SUS株式会社

製品仕様変更とカタログ誤記のご案内

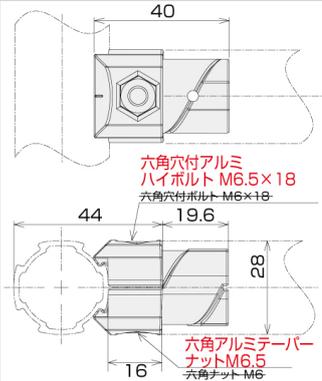
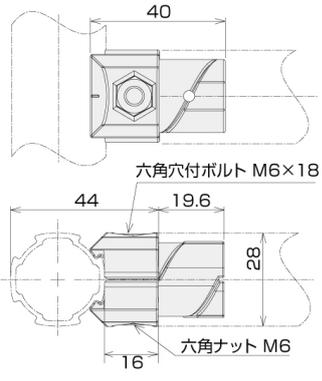
■変更点 (※GFJ-200G のカタログ表記に誤りがございました。)

現行品 (GFJ-200G)	新製品 (GFJ-256G)
写真		
寸法図		
材質	本体…アルミダイカスト ボルトナット… アルミ (誤記: ×ステンレス)	本体…アルミダイカスト ボルトナット…ステンレス
質量	46g	52g

※既に GFJ-200G をご購入されたお客さまで、ステンレスボルト仕様が必要な場合は交換させていただきます。お手数をおかけいたしますが、最寄りの営業拠点にご連絡をお願い申し上げます。
